変 更 前	変 更 後	変 更 理 由
<p>2.11 使用済燃料プールからの燃料取り出し設備</p> <p>(中略)</p> <p>2.11.3 添付資料</p> <p>(中略)</p> <p>添付資料-9 福島第一原子力発電所第2号機原子炉建屋西側外壁の開口設置について</p> <p>添付資料-10 福島第一原子力発電所1号機原子炉建屋オペレーティングフロアのガレキの撤去について</p> <p>添付資料-10-1 福島第一原子力発電所1号機原子炉建屋オペレーティングフロア北側のガレキの撤去について</p> <p>添付資料-10-2 福島第一原子力発電所1号機原子炉建屋オペレーティングフロア中央および南側のガレキの一部撤去について</p> <p>添付資料-10-3 福島第一原子力発電所1号機原子炉建屋オペレーティングフロア外周鉄骨の一部撤去について</p> <p>添付資料-10-4 福島第一原子力発電所1号機原子炉建屋オペレーティングフロア床上のガレキの一部撤去について</p> <p>(以下, 省略)</p>	<p>2.11 使用済燃料プールからの燃料取り出し設備</p> <p>(中略)</p> <p>2.11.3 添付資料</p> <p>(中略)</p> <p>添付資料-9 <u>福島第一原子力発電所第2号機原子炉建屋外壁の開口設置について</u></p> <p><u>添付資料-9-1</u> 福島第一原子力発電所第2号機原子炉建屋西側外壁の開口設置について</p> <p><u>添付資料-9-2</u> <u>福島第一原子力発電所第2号機原子炉建屋南側外壁の開口設置について</u></p> <p>添付資料-10 福島第一原子力発電所1号機原子炉建屋オペレーティングフロアのガレキの撤去について</p> <p>添付資料-10-1 福島第一原子力発電所1号機原子炉建屋オペレーティングフロア北側のガレキの撤去について</p> <p>添付資料-10-2 福島第一原子力発電所1号機原子炉建屋オペレーティングフロア中央および南側のガレキの一部撤去について</p> <p>添付資料-10-3 福島第一原子力発電所1号機原子炉建屋オペレーティングフロア外周鉄骨の一部撤去について</p> <p>添付資料-10-4 福島第一原子力発電所1号機原子炉建屋オペレーティングフロア床上のガレキの一部撤去について</p> <p>(以下, 省略)</p>	<p>記載の適正化</p> <p>2号機原子炉建屋南側外壁への開口設置に伴い、新規記載</p>

(中略)  
4. 2号機燃料取り出し用構台の構造強度及び耐震性について

(中略)  
(4) オイルダンパ (水平棟間) 反力に対するあと施工アンカーの検討

図 4.3.8-3 取り付け部の詳細

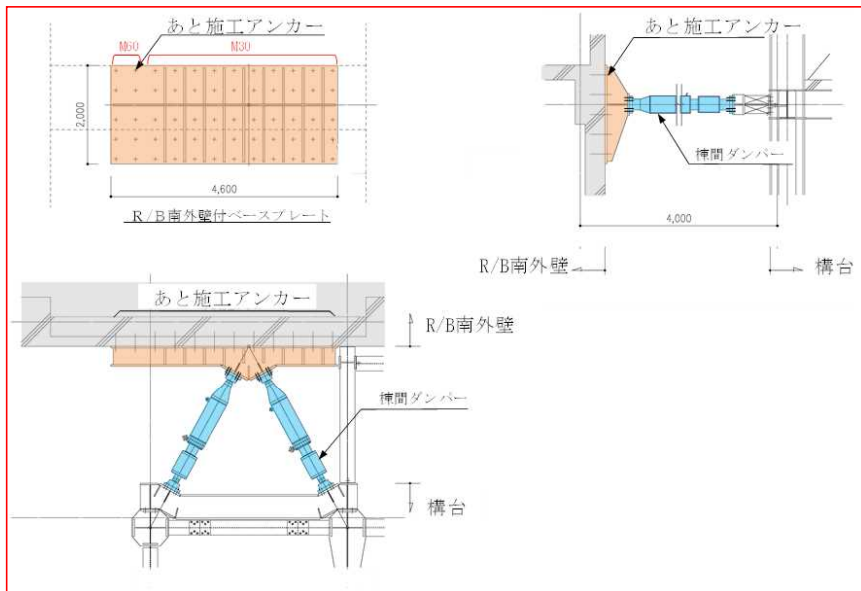
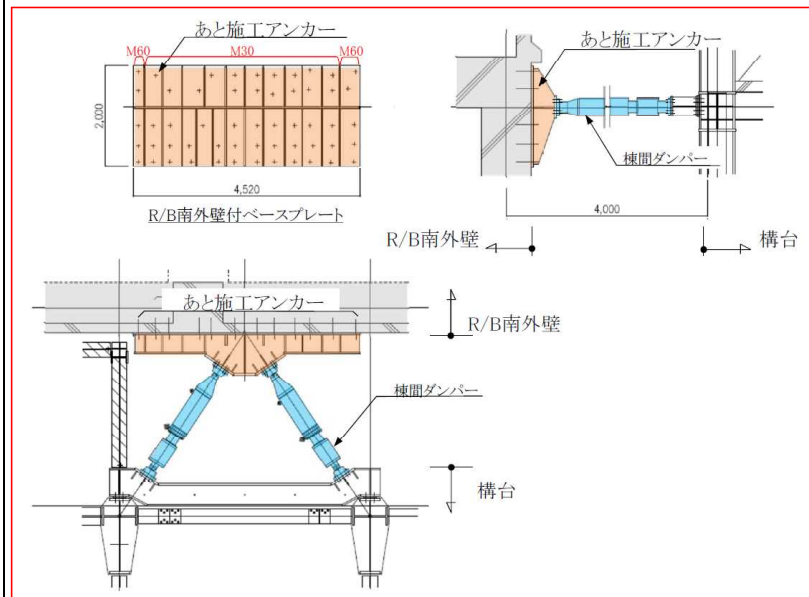
あと施工アンカーの施工実績の反映

変更前					変更後					変更理由																																																												
<p>表 4.3.8-4 オイルダンパ（水平棟間）反力に対するあと施工アンカーの検討結果 一般あと施工アンカー及びFMボルトの許容耐力</p> <table border="1"> <thead> <tr> <th>種類</th> <th>径</th> <th>有効埋込長</th> <th colspan="2">短期許容強度</th> </tr> </thead> <tbody> <tr> <td>一般あと施工アンカー</td> <td>M30</td> <td>300 mm</td> <td>107 kN/本</td> <td>引張</td> </tr> <tr> <td>FMボルト</td> <td>M60</td> <td>265 mm</td> <td>329 kN/本</td> <td>せん断</td> </tr> </tbody> </table> <p>検討結果</p> <table border="1"> <thead> <tr> <th>種類</th> <th>作用応力(kN)</th> <th>許容耐力(kN)</th> <th>耐力比</th> <th>判定</th> </tr> </thead> <tbody> <tr> <td>引張</td> <td>3203</td> <td>5350</td> <td>0.60</td> <td>0. K.</td> </tr> <tr> <td>せん断</td> <td>2219</td> <td>3290</td> <td>0.68</td> <td>0. K.</td> </tr> </tbody> </table> <p>(以下、省略)</p>					種類	径	有効埋込長	短期許容強度		一般あと施工アンカー	M30	300 mm	107 kN/本	引張	FMボルト	M60	265 mm	329 kN/本	せん断	種類	作用応力(kN)	許容耐力(kN)	耐力比	判定	引張	3203	5350	0.60	0. K.	せん断	2219	3290	0.68	0. K.	<p>表 4.3.8-4 オイルダンパ（水平棟間）反力に対するあと施工アンカーの検討結果 一般あと施工アンカー及びFMボルトの許容耐力</p> <table border="1"> <thead> <tr> <th>種類</th> <th>径</th> <th>有効埋込長</th> <th colspan="2">短期許容強度</th> </tr> </thead> <tbody> <tr> <td>一般あと施工アンカー</td> <td>M30</td> <td>300 mm</td> <td>73 kN/本</td> <td>引張</td> </tr> <tr> <td>FMボルト</td> <td>M60</td> <td>265 mm</td> <td>329 kN/本</td> <td>せん断</td> </tr> </tbody> </table> <p>検討結果</p> <table border="1"> <thead> <tr> <th>種類</th> <th>作用応力(kN)</th> <th>許容耐力(kN)</th> <th>耐力比</th> <th>判定</th> </tr> </thead> <tbody> <tr> <td>引張</td> <td>3203</td> <td>3285</td> <td>0.98</td> <td>0. K.</td> </tr> <tr> <td>せん断</td> <td>2219</td> <td>3290</td> <td>0.68</td> <td>0. K.</td> </tr> </tbody> </table> <p>(以下、省略)</p>					種類	径	有効埋込長	短期許容強度		一般あと施工アンカー	M30	300 mm	73 kN/本	引張	FMボルト	M60	265 mm	329 kN/本	せん断	種類	作用応力(kN)	許容耐力(kN)	耐力比	判定	引張	3203	3285	0.98	0. K.	せん断	2219	3290	0.68	0. K.	<p>あと施工アンカーの施工実績の反映</p>

棟間ダンパー R/B南外壁接続について

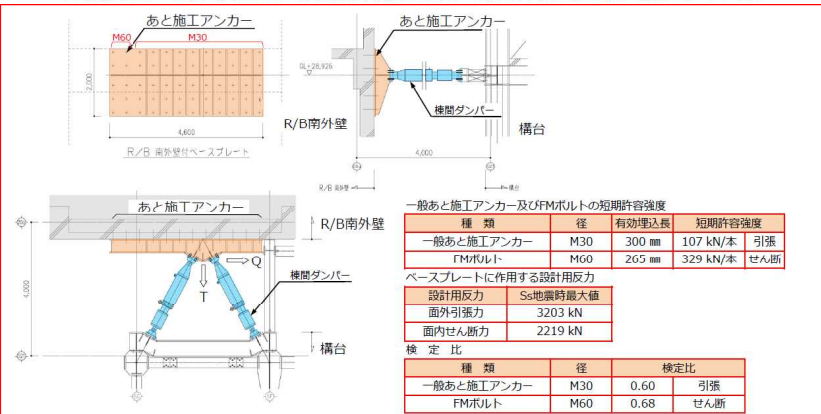
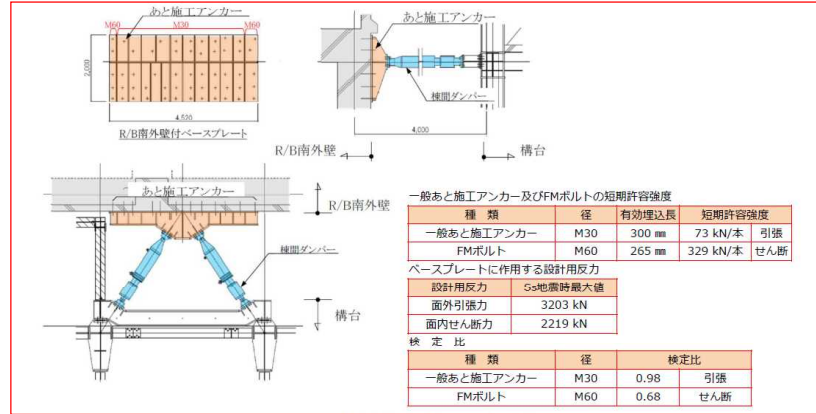
あと施工アンカーの施工実績の反映

- 棟間ダンパーは、R/B南側外壁のオペフロより下がった位置で、あと施工アンカー (M30 及びM60 の2種類) を用いて壁面に固定されたベースプレートと接続している。
- あと施工アンカーは、地震応答解析で得られた棟間ダンパーのR/B側節点反力 (引張及びせん断方向) の最大値に対して短期許容強度を用いて必要本数を算出して配置している。
